## ПАСПОРТ ДОСТУПНОСТИ

объект: Федеральное государственное бюджетное образовательное  
учреждение высшего образования «Тульский государственный университет»,  
ФГБОУ ВО «ТулГУ» (Общежитие №3)

адрес: Тульская обл., г. Тула, Советский район, ул. 9 Мая, д. 8

**АКТ ОБСЛЕДОВАНИЯ  
объекта социальной инфраструктуры  
К ПАСПОРТУ ДОСТУПНОСТИ ОСИ № 29**

Фото 3

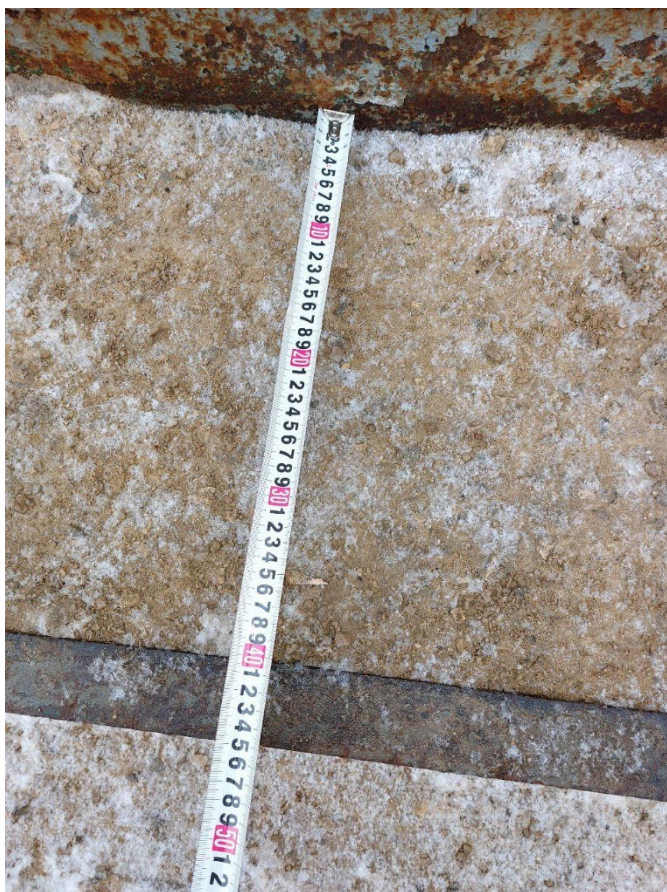
|     |                   |     |  | 2, 3 | Ширина проступи и высота ступеней не соответствует действующим нормативам | К, О, С       | Следует принимать ширину проступей ступеней от 0,35 до 0,4 м (или кратно этим значениям), высоту ступеней - от 0,12 до 0,15 м. СП 59.13330.2020 п. 5.1.12                                                                                                                                                                                                     | Капитальный ремонт |

Фото 8

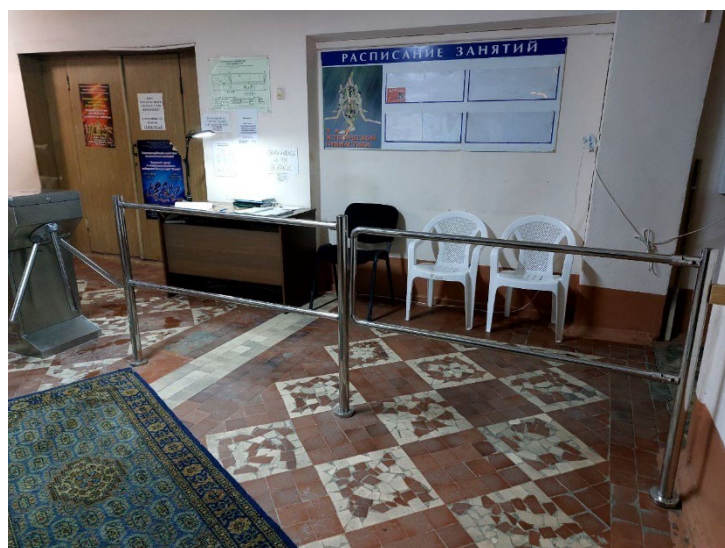
| № п/п | Наименование функционально-планировочного элемента  | Наличие элемента |            |          | Выявленные нарушения и замечания                                                           |                                   | Работы по адаптации объектов                                                                                                                                                                                                                         |                |
|-------|-----------------------------------------------------|------------------|------------|----------|--------------------------------------------------------------------------------------------|-----------------------------------|------------------------------------------------------------------------------------------------------------------------------------------------------------------------------------------------------------------------------------------------------|----------------|
| 3.1   | Коридор (вестибюль, зона ожидания, галерея, балкон) | есть             |            | 8, 9, 10 | В холлах не оборудованы места отдыха и ожидания для инвалидов.                             | К, О, С, Г, У                     | Обеспечить зону отдыха и ожидания для инвалидов оборудованную информационным знаком «Место для инвалидов», скамьей с опорой для спины и подлокотником (п. 5.3 СП 59.13330.2020)                                                                      | Текущий ремонт |

Фото 11

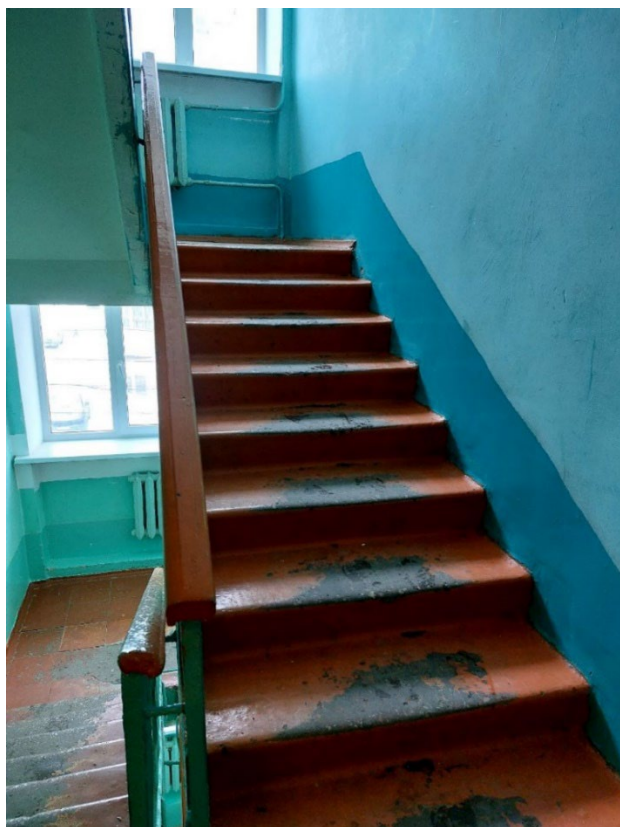
| 3.2 | Лестница (внутри здания) | есть |  | 11, 12 | Отсутствует контрастное выделение краевых ступеней лестничных маршей   | С          | Выделить краевые ступени лестницы контрастными полосами шириной не менее 0,08м. по всей ширине лестничного марша (п. 6.2.8 СП 59.13330.2020)                                                                                                                                                                           | Текущий ремонт |
|     |                          |      |  | 11, 12 | Отсутствуют бортики на боковых краях ступеней, не примыкающих к стенам | О          | Рекомендуется оборудовать бортики высотой не менее 0,02м или применить другие устройства на боковых краях ступеней, не примыкающих к стенам, для предотвращения соскальзывания тростей (п.6.2.8 СП 59.13330.2020)                                                                                                      | Текущий ремонт |
|     |                          |      |  | 11, 12 | Отсутствует обозначение начало/окончание поручней и нумерация этажей.  | С, О       | Обозначить осязательными предупреждающими наклейками начало/окончание поручней. Установить тактильно-информационные таблички с обозначением нумерации этажа                                                                                                                                                            | Текущий ремонт |
|     |                          |      |  | 11, 12 | Отсутствуют поручни с двух сторон лестницы                             | О, С, Г, У | Установить с двух сторон лестницы непрерывные по всей длине поручни, высота 0,9 м ГОСТ Р 51261. Перед нижним и верхним маршами внешних лестницы следует предусмотреть завершающие части поручней, которые должны быть горизонтальными и выступать за границы лестничных маршей на 0,3 м. (п. 5.1.13 СП 59.13330.2020). | Текущий ремонт |

Фото 15

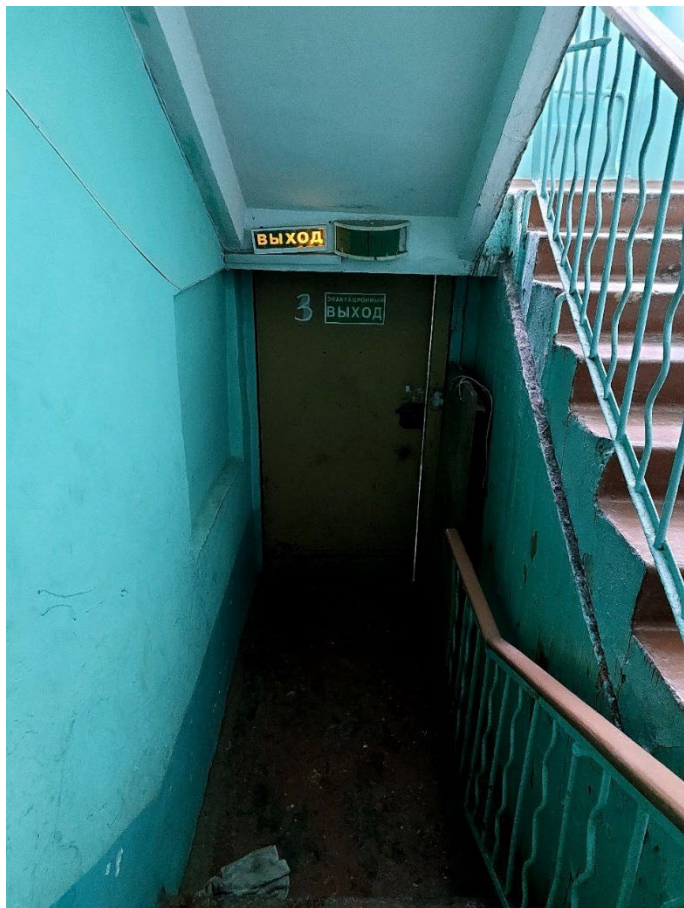
| 3.6 | Пути эвакуации (в т.ч. зоны безопасности) | есть |  | 9, 10, 11, 12, 15 | Отсутствуют указатели направления движения для инвалидов на путях эвакуации, выполненных на светонакопительных информационных | К, О, С, Г, У | Предусмотреть указатели направления движения на путях эвакуации, выполненные на светонакопительных информационных табличках (планы эвакуации, направление движения при эвакуации). К доступному выходу                                           | Текущий ремонт                       |

Фото 16

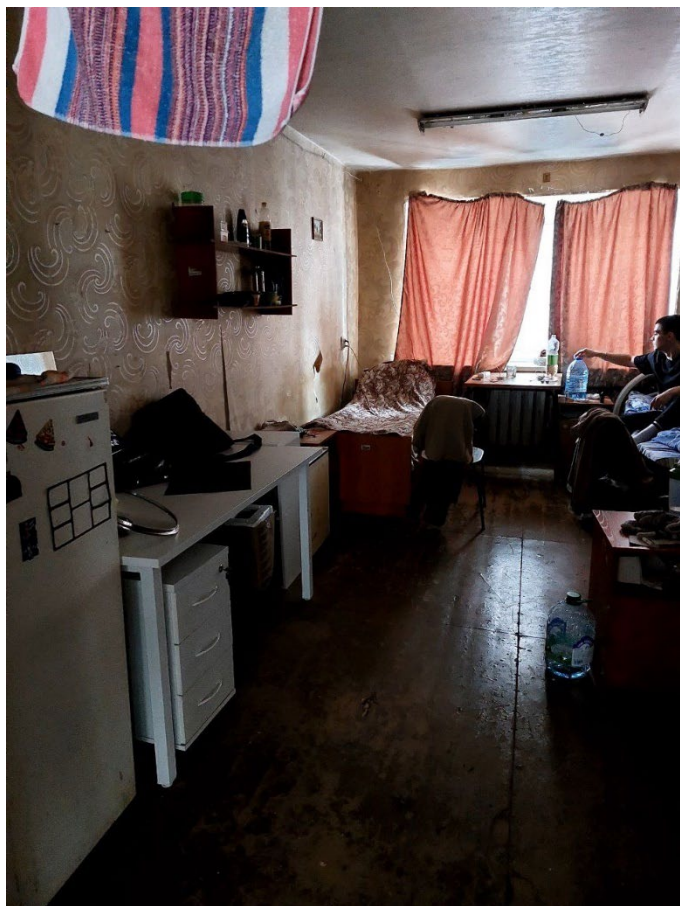
|  |  |  |  | 16 | Высота порогов эвакуационных дверей более 0,014м                                 | К, О, С, У    | Установить перекатные пандусы на ширину дверного проема в местах перепада высот (при капитальном ремонте высота порога дверного проема не должна превышать 0,014 м (СП 59.13330.2020 п. 6.2.4)                                                                                                                                                             | Текущий ремонт     |
